OPPDRAK	Detaljregulering CO <sub>2</sub> -terminal i Haugaland Næringspark og CO <sub>2</sub> -rørledning i sjø	DOKUMENTKODE	10229402-PLAN-NOT-9005
EMNE	<b>Merknadsbehandling varsel om planoppstart og høring av planprogram</b>	TILGJENGELIGHET	Åpen
OPPDRAKSGIVER	Horisont energi AS	OPPDRAKSLEDER	Espen Eek
KONTAKTPERSON	Karianne Eidesen	SAKSBEHANDLER	Eivind Holmvik
KOPI		ANSVARLIG ENHET	10232031 – By – og områdeutvikling

### 1 Merknadsbehandling

#### Flystøysoner

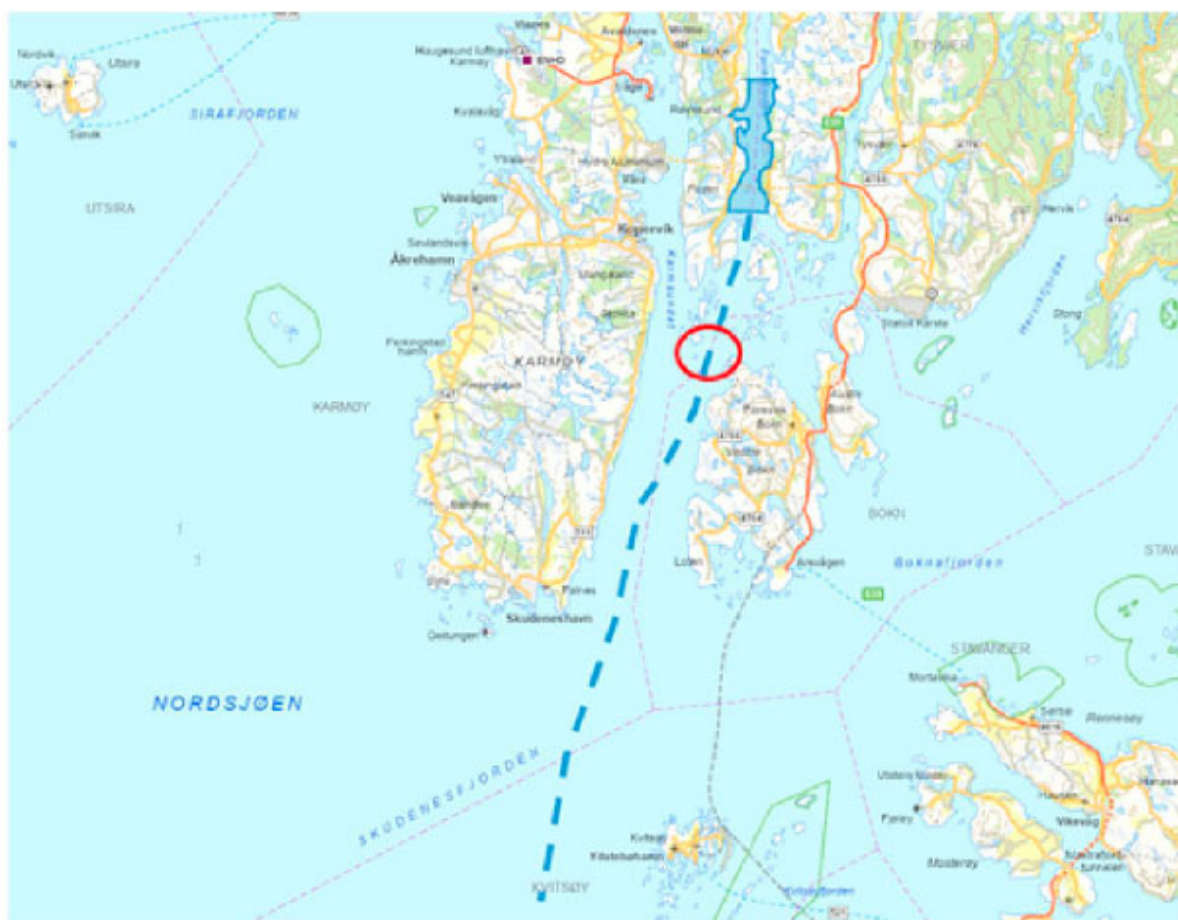
«Til orientering er planområdet ikke berørt av gjeldende flystøysoner for Haugesund lufthavn.»

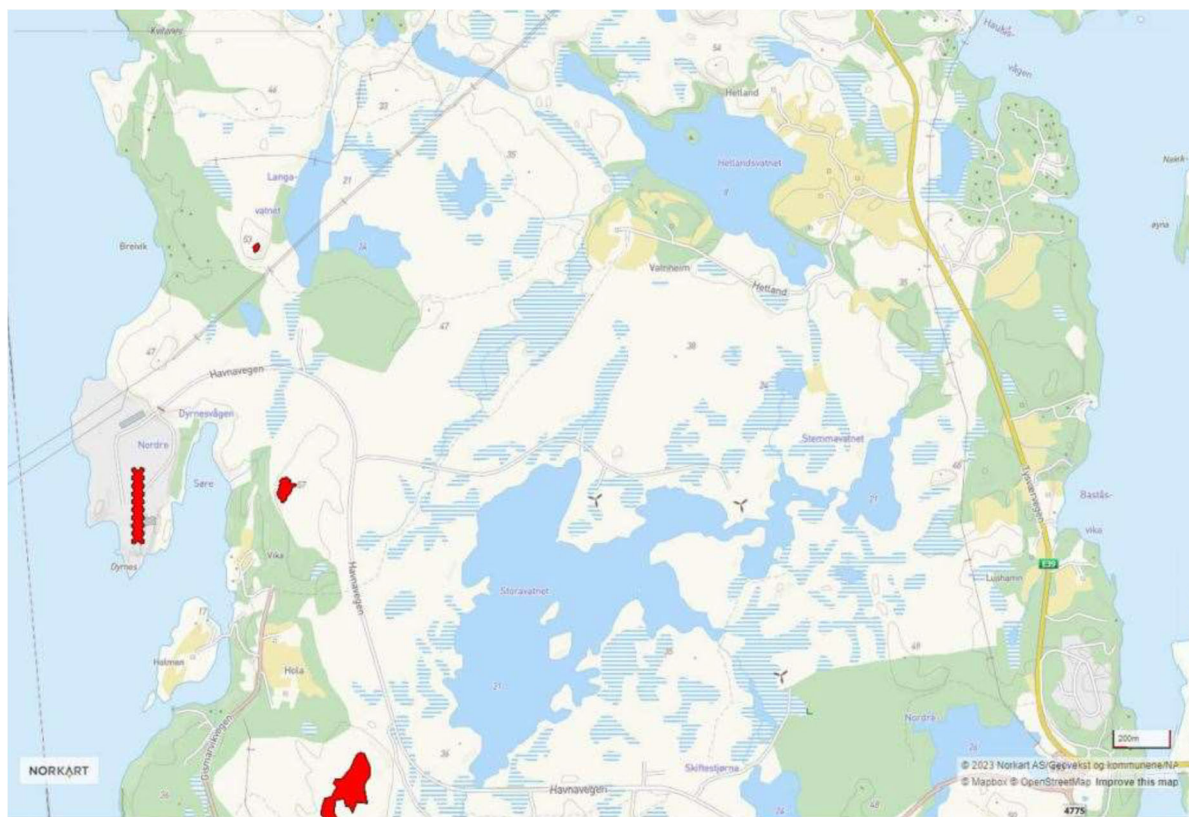
«Generelt er friluftsliv, båtutfart tillagt for liten oppmerksomhet i planprogrammet. Det er aktivt småbåtliv i Førresfjorden året rundt og den varslete CO<sub>2</sub>-terminalen vil ha svært store konsekvenser på dette.»

*Merknaden tas til orientering. «Nærmiljø og Friluftsliv» er i planprogrammet oppgitt som et utredningstema. Det skal her redegjøres for hvilke konsekvenser tiltaket planen legger opp til vil medføre. Aktivitet med fritidsbåt vil inngå her. Endringer i skipstrafikken som følge av tiltaket vil bli beskrevet og vurder som en del av utredningstemaet «maritime forhold».*
